OBJEDNATEL	 <b>Správa železnic, státní organizace</b> Oblastní ředitelství Olomouc, Nerudova 1, 779 00 Olomouc	
HLAVNÍ INŽENÝR PROJEKTU	ING. ONDREJ KVAŠŇOVSKÝ 	VEDOUCÍ TÝMU: ING. PAVEL KUČERA
ODPOVĚDNÝ PROJEKTANT	NAVRHL, VYPRACOVAL ING. ANNA DRÁPALOVÁ 	KONTROLOVAL
KRAJ: OLOMOUCKÝ	POVĚŘENÝ OÚ: HLUBOČKY	OBEC: HLUBOČKY
<b>Oprava mostů na trati Hlubočky – Domašov – most v km 22,452</b>		ZAK. ČÍSLO MCO 20 - 017 - 239 - SR
		ÚČEL DSP
		DATUM 07/2020
		FORMÁT
		MĚŘÍTKO
Závazná stanoviska a vyjádření dotčených orgánů		ČÁST <b>H.2</b> POŘ.Č. -

<b>H.2</b>	<b>Závazná stanoviska, stanoviska, rozhodnutí, vyjádření dotčených orgánů</b> km 22,452			
<b>Poř.č.</b>	<b>Popis</b>	<b>Zn./č.j.</b>	<b>Datum vydání</b>	<b>Platnost</b>
35	Zeměměřický úřad, Odbor geodetických základů	č.j. neuvedeno	24.7.2020	bez omezení

## RE: Nivelační značka Gf8-25a

# NIVELAČNÍ ÚDAJE

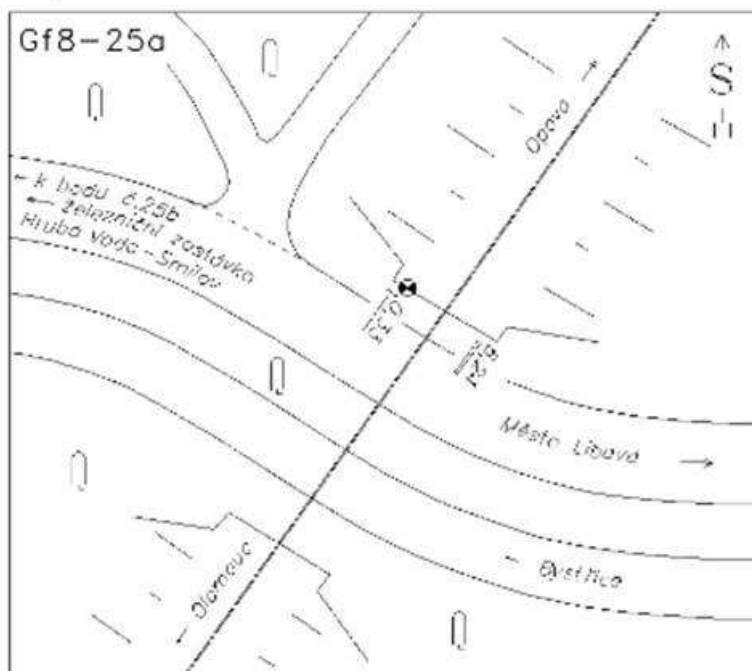
pokud nedojde k poškození značky, bude do nivelačních údajů pouze provedena poznámka: 8/2020 Objekt po rekonstrukci a bod není nutné rušit.

Pokud by během prací došlo k poškození značky, je nutné toto neprodleně ohlásit našemu úřadu.

Vzhledem k tomu, že v tomto případě se jedná o méně významný bod ZVBP, lze povolit jeho zrušení bez náhrady, ovšem s podmínkou, že vlastník nemovitosti se písemně zaváže, že povolí stabilizaci nového adekvátního bodu na své nemovitosti, pokud ZÚ o instalaci bodu na této nemovitosti rozhodne, a to v období nejpozději do 10 let od zrušení bodu. Toto osazení může provést v případě potřeby pouze pověřený technik ZÚ, značku prosím znovu neosazujte.

Pokud by vlastník nebo oprávněný uživatel nemovitosti trval na odstranění značky bodu ZVBP, je řešením zrušení bodu, avšak za podmínky, že žadatel poskytne finanční náhradu, vypočtenou ve výši vlastních nákladů Zeměměřického úřadu na zřízení adekvátního nového bodu. V tomto případě se jedná o částku cca 8 800,- Kč. Přesná částka se určí dle stanovených cen za zřizování značek.
